Commissione Tecnica di Verifica dell'Impatto Ambientale – VIA e VAS

Parere n. 147 del 1 settembre 2021

Progetto:	<p><i>Variante ex Art. 169 Dlgs n. 163/2006</i></p> <p><i>E78 S.G.C. - Grosseto-Fano. Adeguamento a 4 corsie nel tratto Grosseto-Siena (S.S. 223 "di Paganico") dal km 41+600 al km 53+400</i></p> <p><i>Lotto 9</i></p> <p><i>Progetto Esecutivo</i></p> <p>ID_VIP 6158</p>
Proponente:	<p><i>ANAS S.p.A.</i></p>

Figura 1 Planimetria di sovrapposizione tra PE_VA (blu) e PE_169 (rosso), del tratto in corrispondenza del Viadotto Merse

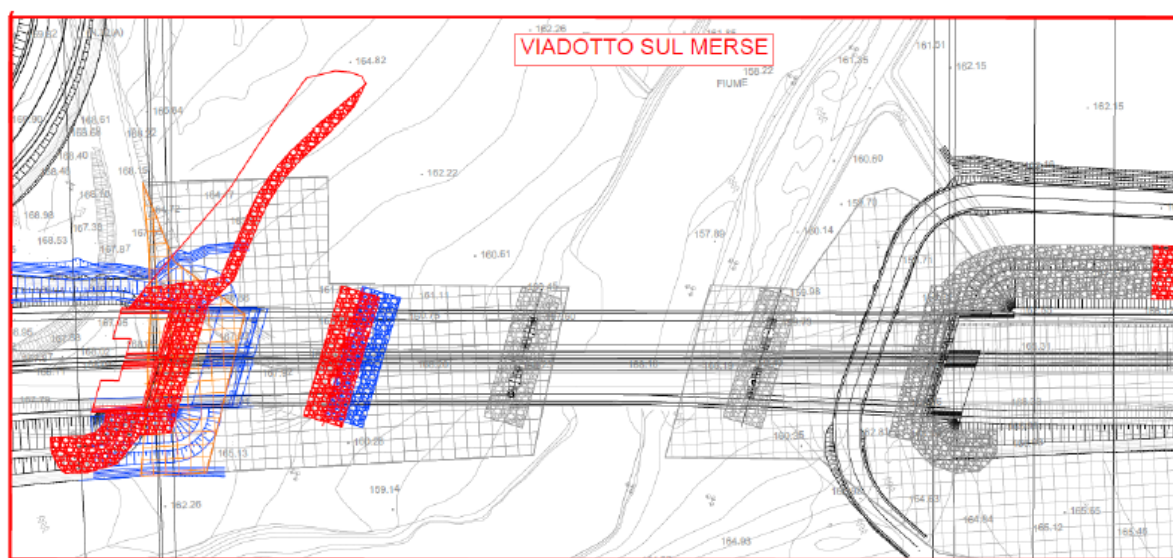
Con riferimento al viadotto Merse, il parere del Genio Civile Toscana Sud riporta:

“Per quanto riguarda il p.to 1.1.3.8, relativo al rispetto delle NTC 2018, per il viadotto sul Fiume Merse, il progetto esecutivo prevede due viadotti distinti, uno per ciascuna carreggiata, costituiti da quattro campate con luce di calcolo rispettivamente pari a 30-40-60 45 m e lunghezza complessiva di 175 m. L'ultima campata del fiume Merse (lato Grosseto), per vincoli di natura strutturale, presenta una luce di 30 m, ricadendo all'interno dell'area di esondazione Tr200 dove, sulla base dei risultati della modellazione bidimensionale svolta per il fiume Merse, il tirante di piena è pari a circa 40 cm.

Le vigenti NTC 2018, al Capitolo 5.1.2.3 -Compatibilità idraulica prevedono: “Il manufatto non dovrà interessare con spalle, pile e rilevati la sezione del corso d'acqua interessata dalla piena di progetto e, se arginata, i corpi arginali. Qualora fosse necessario realizzare pile in alveo, la luce netta minima tra pile contigue, o fra pila e spalla del ponte, non deve essere inferiore a 40 m misurati ortogonalmente al filone principale della corrente. Per i ponti esistenti, eventualmente interessati da luci nette di misura inferiore, è ammesso l'allargamento della piattaforma, a patto che questo non comporti modifiche dimensionali delle pile, delle spalle o della pianta delle fondazioni di queste, e nel rispetto del franco idraulico come nel seguito precisato. In tutti gli altri casi deve essere richiesta l'autorizzazione all'Autorità competente, che si esprime previo parere del Consiglio Superiore dei Lavori Pubblici.”.

Alla luce di quanto sopra, si fa presente che il rilascio dell'autorizzazione idraulica al viadotto sul fiume Merse, di competenza dello scrivente Settore, è subordinato al parere del Consiglio Superiore dei Lavori Pubblici. Nelle more delle tempistiche necessarie per l'ottenimento del citato parere o dei tempi eventualmente utili ad ANAS S.p.A. per proporre una modifica progettuale del ponte sul Fiume Merse, con soluzioni adeguate a superare le criticità indicate dalle NTC 2018, lo scrivente Settore si rende disponibile a provvedere preliminarmente all'autorizzazione idraulica delle restanti opere indicate nell'allegato elenco. Si ricorda che una eventuale modifica del viadotto del Fiume Merse dovrà essere sottoposta all'attenzione dello scrivente Settore.

Riguardo gli attraversamenti previsti con ponte, non si ritiene autorizzabile il raccordo della struttura con il rilevato stradale mediante la posa di una soletta di transizione, in quanto la

stessa può determinare problemi di sicurezza nel caso di sormonto delle difese spondali, con fenomeni erosivi del rilevato che possono rimanere occulti a causa della presenza della soletta stessa. Si richiede pertanto una nuova soluzione progettuale per dette opere di raccordo che sarà valutata dallo scrivente Settore in sede di rilascio della prevista autorizzazione idraulica."

In recepimento delle indicazioni del Genio Civile Toscana Sud, il viadotto sul fiume Merse è stato rigeometrizzato e le campate allungate fino ad ottenere la scansione 45-45-60-45. Inoltre, la soletta di transizione a tergo delle spalle è stata eliminata e la funzione di transizione tra l'opera ed il rilevato a tergo è stata esplicata inserendo un cuneo di misto cementato a tergo delle spalle.

In Figura 1, si osservano le variazioni planimetriche del Viadotto Merse, con sovrapposizione del Progetto Esecutivo oggetto di Verifica di Attuazione (individuato con PE_VA), in blu, e il Progetto Esecutivo in variante ex art.169 del D.L.vo 163/2006 (individuato con PE_169), in rosso.

Figura 2 Stralcio altimetrico di sovrapposizione tra PE_VA (blu) e PE_169 (rosso), del tratto in corrispondenza del Viadotto Merse

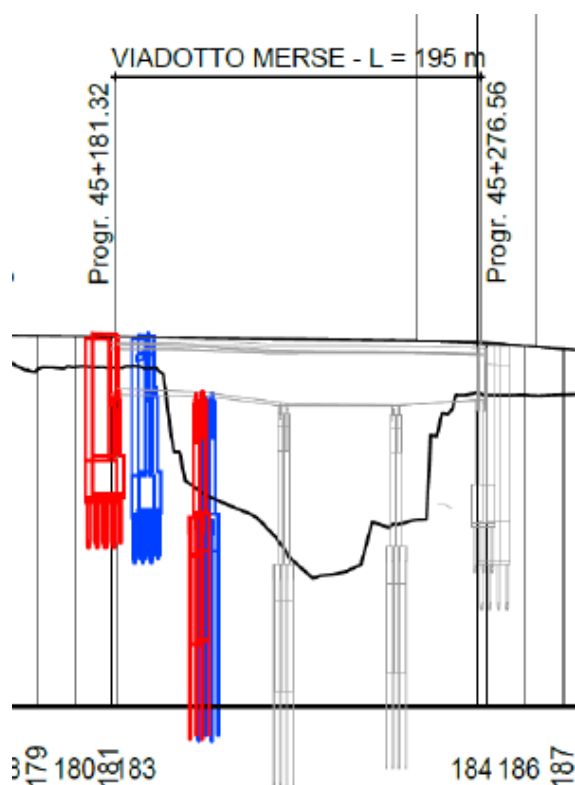
Nello stralcio di Profilo altimetrico (vedi **Errore. L'origine riferimento non è stata trovata.**), si osserva lo spostamento della pila e della spalla di sinistra.

Figura 5 Esempio di scogliera in massi sciolti rinverditi con Talee Salix Elaeagnos (salice ripaiolo) a protezione del rilevato in massi sciolti rinverditi (dal km 45+280 al km 45+720)

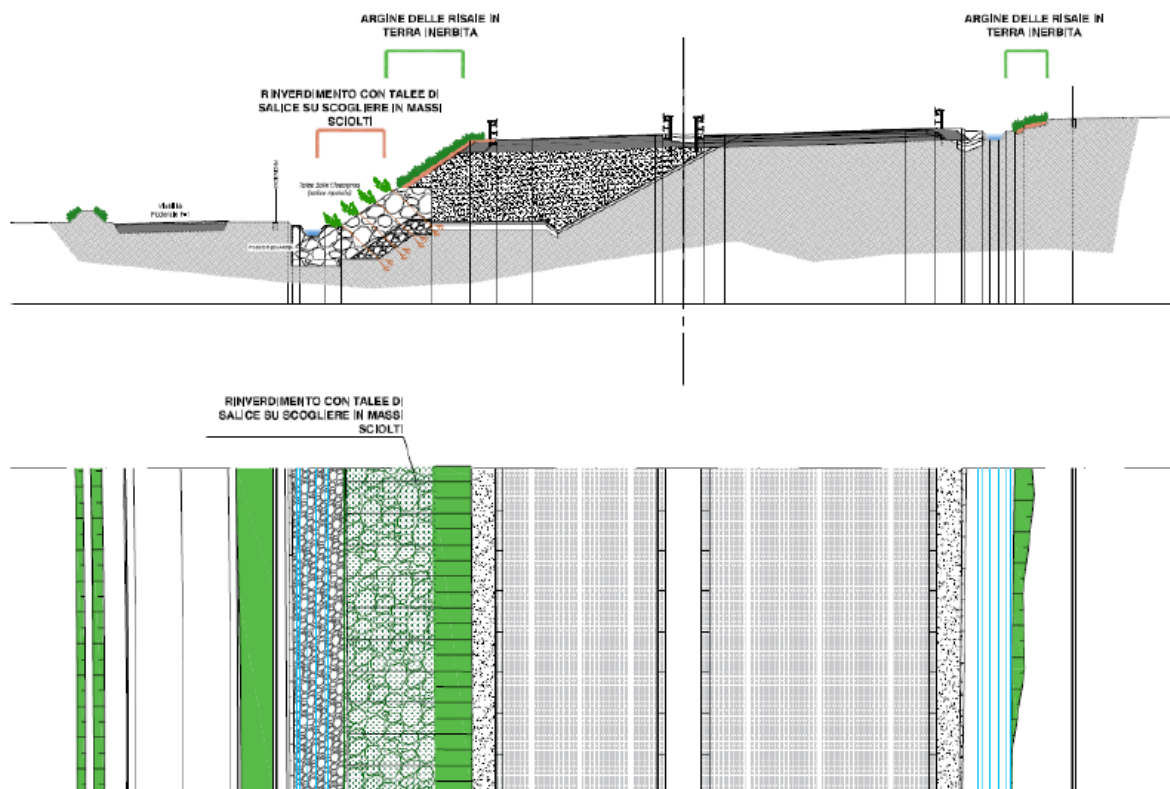
In recepimento al parere del Genio Civile Toscana Sud prot. 0129402/2021 e a seguito della revisione degli studi idraulici, sono state inserite ulteriori opere di protezione delle scarpate al fine di scongiurare l'innescarsi di fenomeni di erosione che possono danneggiare i rilevati stradali. In particolare, sono state aggiunte le seguenti scogliere:

Le scogliere sono state inserite nei tratti in cui è stata accertata l'interferenza delle opere con i battenti di piena ed in particolare nelle aree di esondazione della piena due-centennale che vanno ad interessare i rilevati stradali. Le scogliere sono state inserite anche dove il tracciato non rispetta la distanza minima di 10 metri dal ciglio del fiume (come previsto dal Regio Decreto 1904). I tratti di scogliera che non erano presenti nella precedente configurazione progettuale, oltre ad essere finalizzati alla protezione dei rilevati stradali, determinano un miglioramento dal punto di vista ambientale in termini di compatibilità idraulica apportando impatti positivi. Inoltre, le scogliere inserite nella nuova configurazione progettuale hanno il medesimo ingombro del rilevato che era già presente nel PE_VA.

Le scogliere in massi sciolti saranno rinverdate l'inserimento di talee delle specie vegetali "Salix elaeagnos" (salice ripaiolo) e l'aggiunta e l'intasamento con inerte sabbioso. Non si evidenziano in fase di esercizio modifiche significative allo stato dei luoghi per l'inserimento delle nuove scogliere lungo il tracciato di progetto.
